深福保科技生态园提容项目修改前屋顶总平面图

深福保科技生态园提容项目修改后屋顶总平面图

屋顶总平面图修改如下：

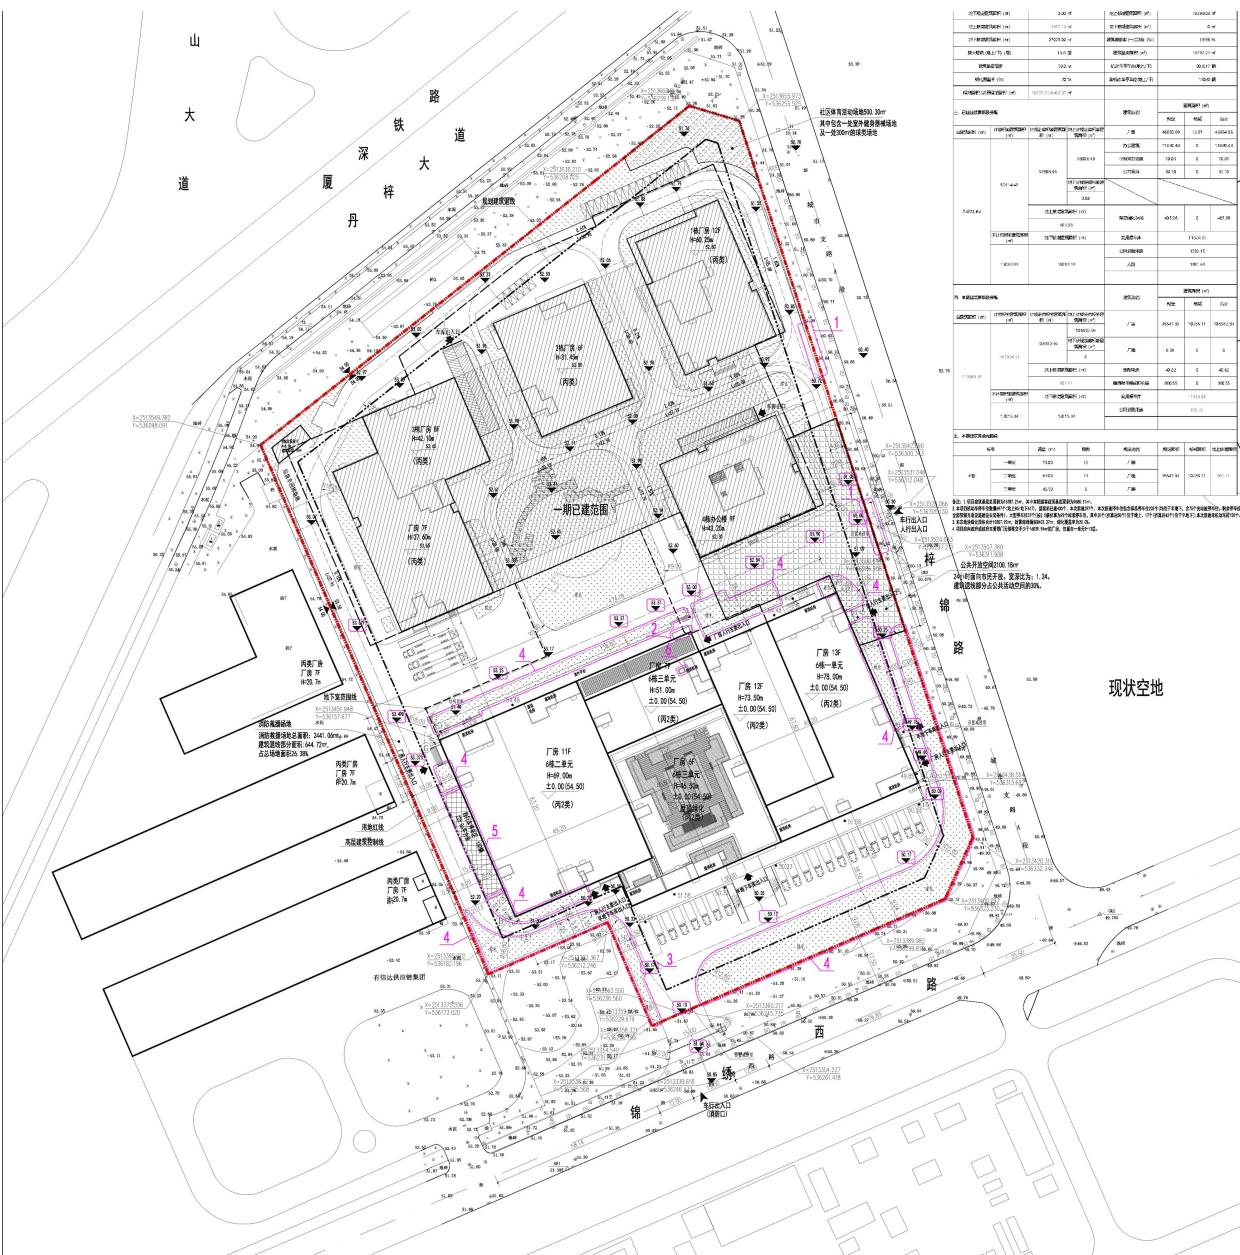
- 1、基地东侧出入口向南侧位置调整
- 2、修改雨棚位置
- 3、修改竖向标高
- 4、局部绿化范围调整
- 5、增加非机动车停车区面积示意
- 6、增加出屋面设备井
